Sistema de Saneamiento MEVIR Tambores - Tacuarembó

Consultas S 59/19

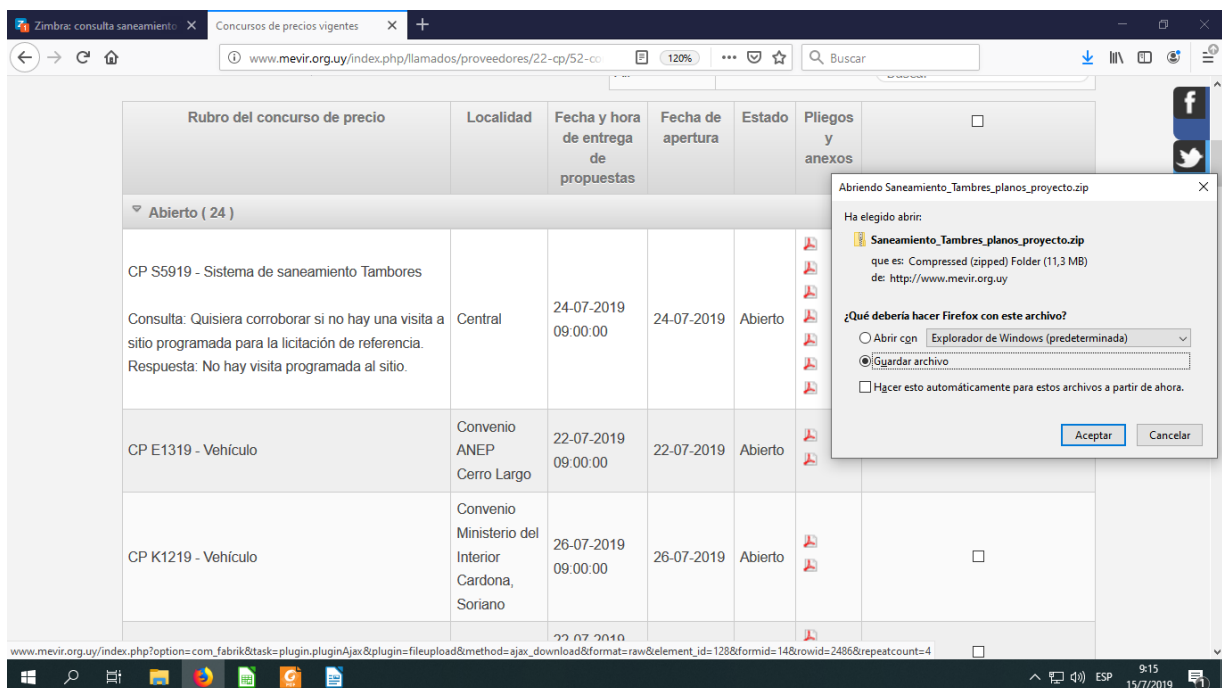
Consulta 2: *Buenas tardes, con respecto al pedido de precios para el Saneamiento en Tambores quisiera saber las profundidades de los registros ya que en todo el MEVIR I solo figuran 3 cotas en los planos. A su vez, aparece un tramo "suelto" en MEVIR I y 2 tramos "sultos" en MEVIR IV, definir en donde se conectan los mismos. Por otra parte, indicar en forma clara que tramos son de 160 y que tramos son de 200.*

En la carpeta zipeada denominada "Saneamiento_Tambres_planos_proyecto" que se uno de los recaudos de la presente licitación, se encuentran los planos de red del Mevir I y IV con la información solicitada (44972/1 y /2).
